Brandschutzkonzept für den Neubau des Archäologischen Zentrums Mainz 1. Bauabschnitt

Brandschutzkonzept mit Hinweisen zur 1. 3. und 4. Ergänzung in roter Schrift
2. Ergänzung entfällt

Brandschutzkonzept / + 1.-4.Ergänzung
für den Neubau des Archäologischen Zentrums Mainz

Ergänzung des Brandschutzkonzeptes aufgrund von Änderungen in der Ausführungsplanung
Erläuterungen zum Brandschutzkonzept vom 16.09.2015

**Abbildung 3 (ursprüngliche Planung)****Galemann Bauphysik Ingenieur Consult**

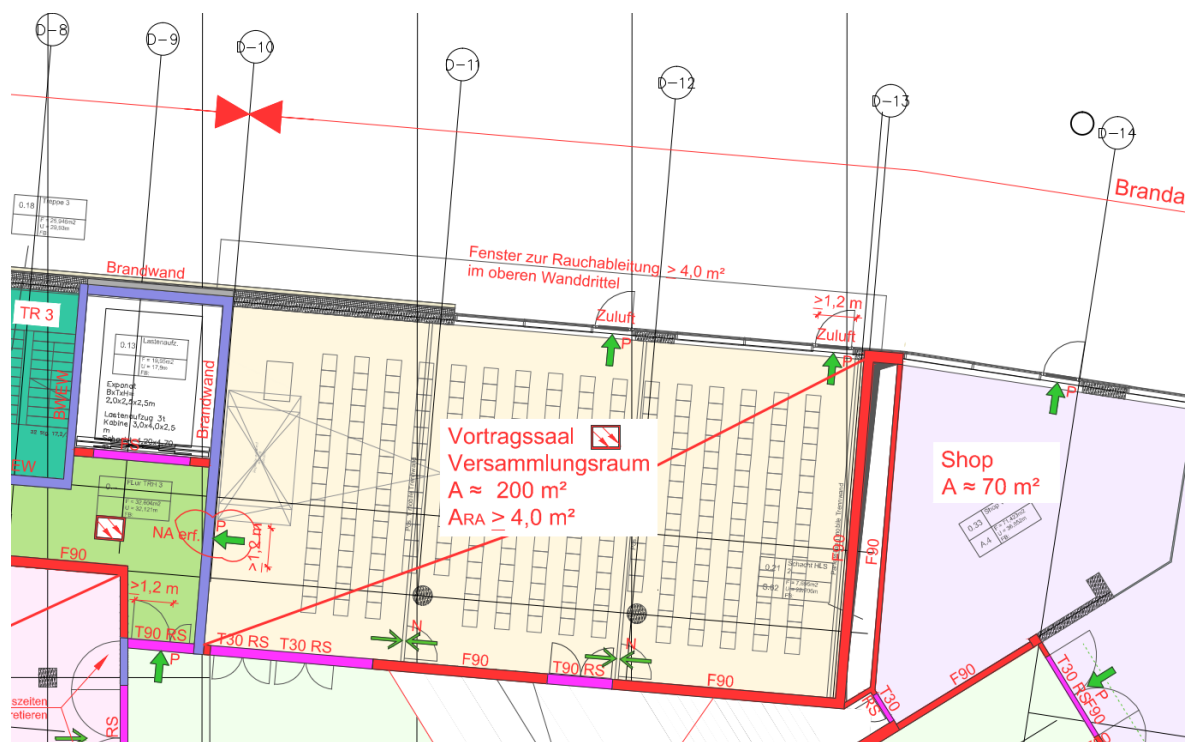
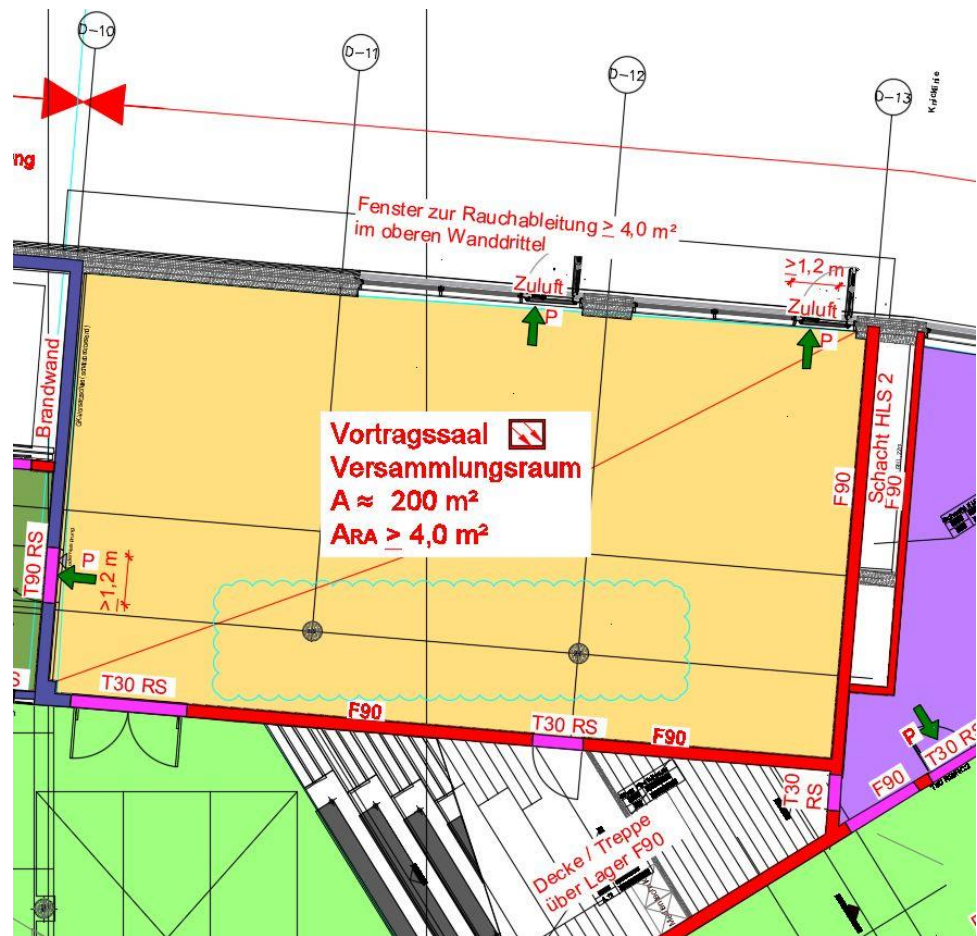
b) Vortragssaal (EG)

Die mobilen Trennwände im Vortragssaal werden nicht errichtet. Es wird ein Raum errichtet. Die Rettungswege führen über die Notausgänge zur Rheinstraße sowie über den notwendigen Treppenraum 3. Die Tür zum Lager (unterhalb der Foyertreppe) ist ausreichend, wenn diese feuerhemmend, rauchdicht und selbstschließend (T30 RS) ist.

Abbildung 4: UG -Kompressorraum

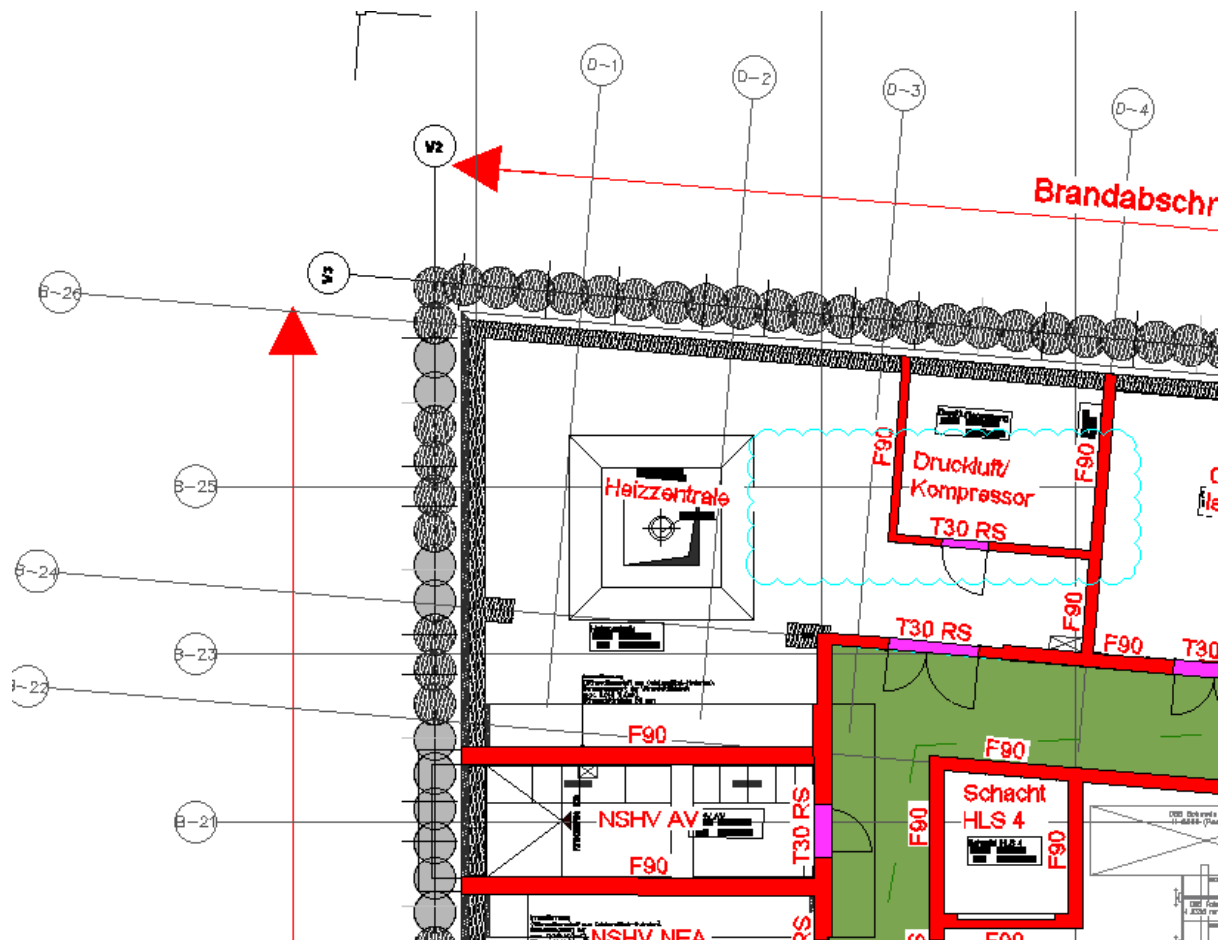
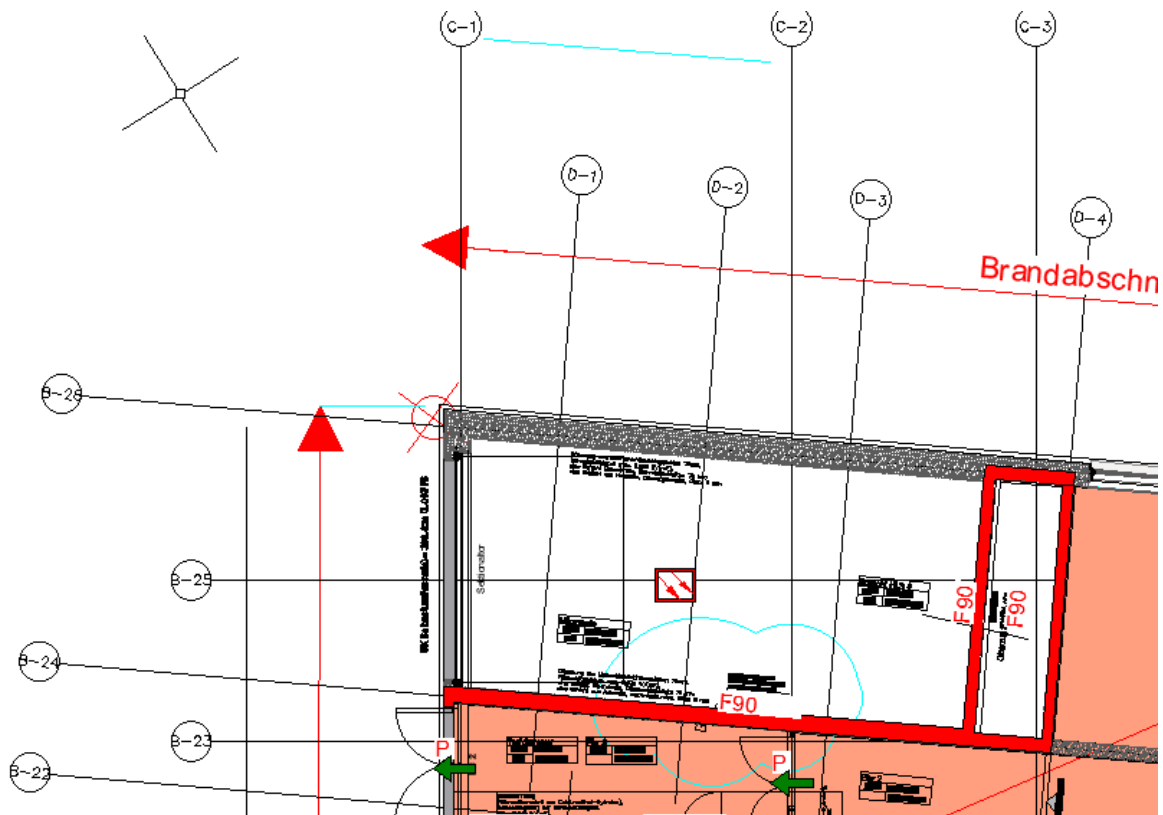
2.5 Kompressorraum UG

Der Kompressorraum im Untergeschoss steht ohne brandschutztechnische Trennung mit dem HLS3-Schacht in Achse D4 offener Verbindung.

Aus Sicht des Brandschutzes bestehen keine Bedenken den HLS3-Schacht um den Kompressorraum zu erweitern, da dort nur geringe Brandlasten vorhanden sind und dieser Raum mit raumabschließenden, feuerbeständigen Trennwänden und einer feuerhemmenden, rauchdichten und selbstschließenden Tür (T30 RS) von den übrigen Räumen abgetrennt wird. Alle Leitungsdurchführungen müssen durch feuerbeständige (R90, S90, K90) Abschottungen führen; diese waren bei der Begehung am 05.08.2022 noch nicht fachgerecht ausgeführt.
